INFORME DE ORIENTACIÓN DE OFICIO
N° 035-2021-OCI/0397-SOO

**“VISITA A LA OBRA: MEJORAMIENTO, AMPLIACIÓN DEL
SERVICIO DE LIMPIEZA PÚBLICA EN LA ZONA URBANA DE
TINTAY PUNCU, CENTROS POBLADOS PUERTO SAN
ANTONIO, UCHUY SIHUIS, COCHABAMBA, DISTRITO DE
TINTAY PUNCU - TAYACAJA - HUANCAVELICA”**

TAYACAJA, 7 DE DICIEMBRE DE 2021

imagen n.º 1
Plano de Planteamiento General, lamina n.º PG-01, del expediente técnico digital

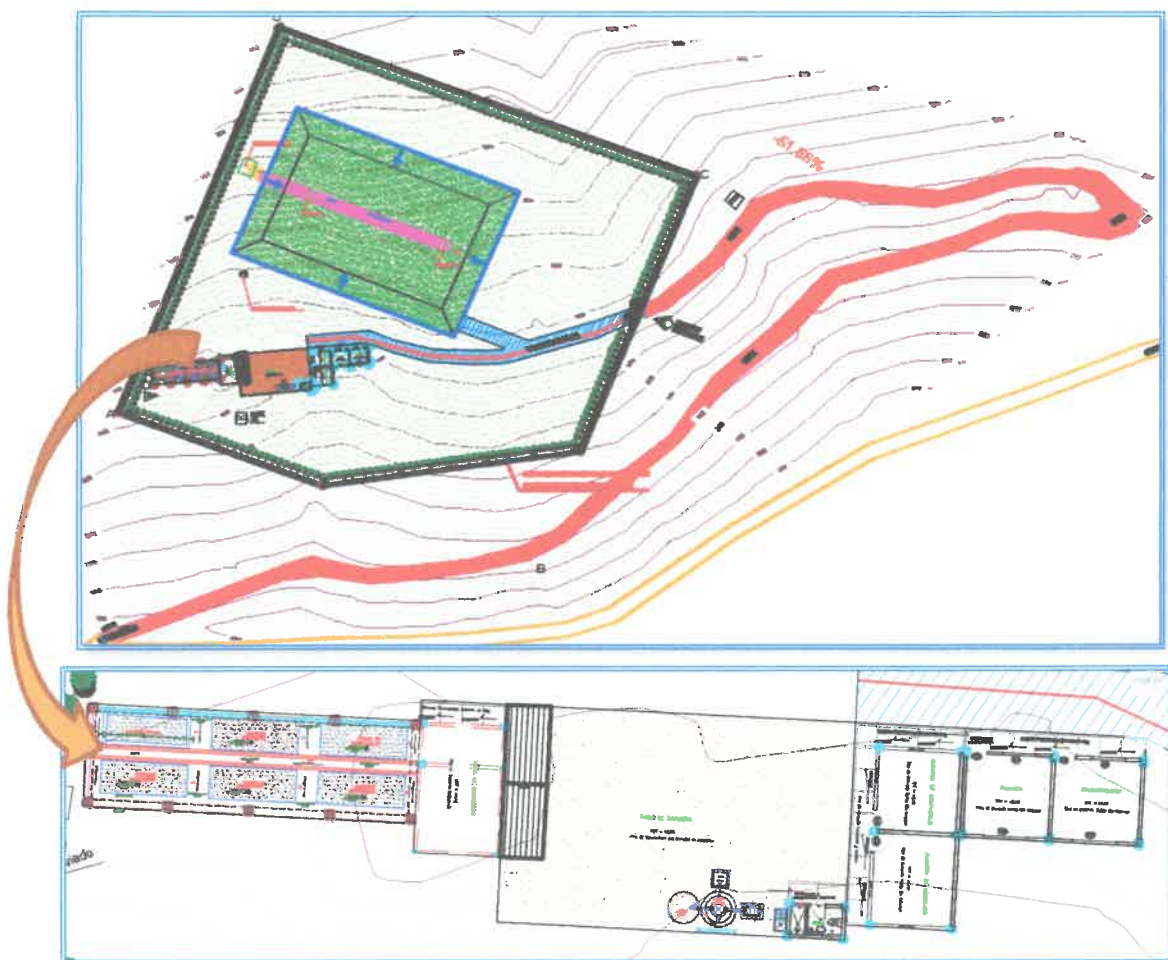
Primero, se advierte modificación en la ubicación de la construcción de la vía de acceso, oficinas de administración, almacén, almacén de compostaje, almacén de reciclado, áreas de lombricultura, camas de compostaje, pozos de lixiviados y la zona de disposición final de residuos sólidos (celdas), estos trabajos no se encuentran ubicados de acuerdo a los planos de planteamiento general del expediente técnico (digital) de la Obra; además, no se cuenta con la información de los cambios ejecutados de la Obra, pese a ello, se cuenta con planos de replanteo en la liquidación de Obra, los cuales reflejan los cambios en la construcción de la Obra y como se habría dado; estos hechos se muestra en las imágenes siguientes:

Según los planos de planteamiento inicial del expediente técnico la ejecución de la Obra sería como se aprecia en la imagen siguiente:

Fotografía n.º 1
Construcción de la planta de tratamiento de residuos sólidos

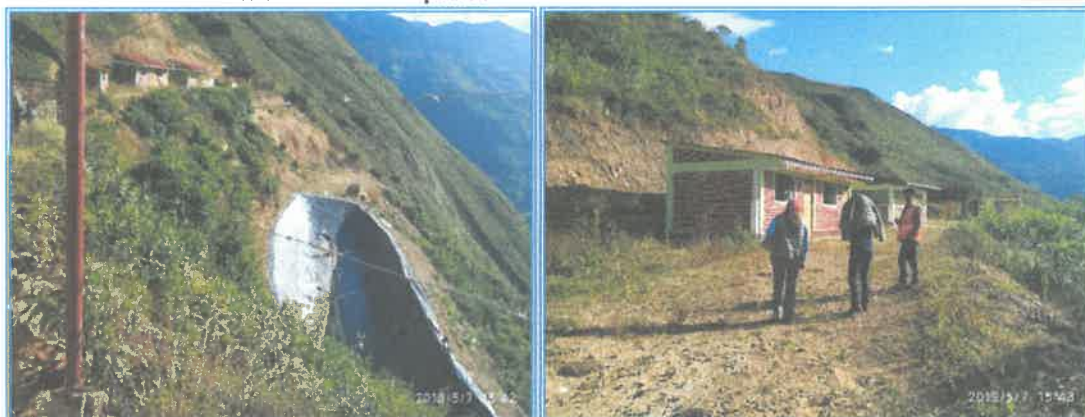
Asimismo, se realizaron tomas fotográficas de la ejecución de la Obra al momento de realizada la visita, como se advierte a continuación:

Fotografía n.º 5
Celda n.º 1 de confinamiento de Residuos sólidos, con deficiencias

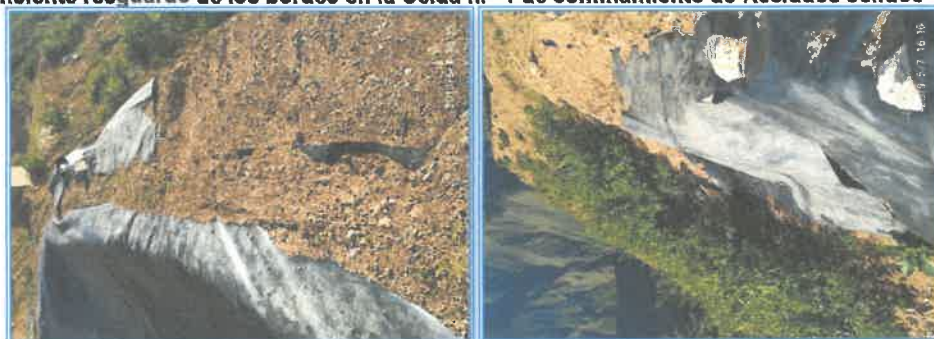
Al respecto, la zona de disposición final de residuos sólidos (celdas n.º 1 y 2), fue construido en dos zonas diferentes, una de ellas se encuentra en el terreno otorgado por la Entidad y el otro en una zona a treinta (30) minutos de la primera; con relación a la celda n.º 1, esta no presenta geomembrana en una gran parte, dejando expuesto lo que vendría a ser el geotextil, la cual se encuentra superpuesta, los hechos descritos se advierten a continuación:
